TAZZOLI, VIA DON E.

2629

Descrizione prestazionale dell'intervento

Foto del rilievo

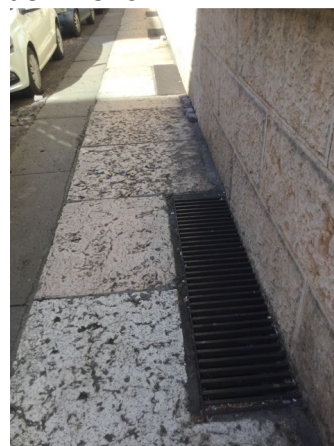
Criticità

Caditoia inadeguata

Inserimento di nuovo grigliato previa rimozione dell'esistente. Il grigliato sarà incassato e perfettamente complanare al pavimento e non dovrà avere maglie con vuoti tali da costituire ostacolo o pericolo rispetto a ruote, tacchi o bastoni. I vuoti delle griglie non potranno essere attraversati da sfere di diametro superiore ai 20 mm (preferibilmente non superiore a 15 mm); per grigliati ad elementi paralleli le fessure dovranno essere poste in senso ortogonale alla principale direzione di marcia.

Quando le dimensioni delle maglie sono di notevole larghezza e il materiale è la pietra, si suggerisce di fissare una lamiera preforata, in ottone con fori non superiori ai 10/15 mm. per ogni foro del manufatto.
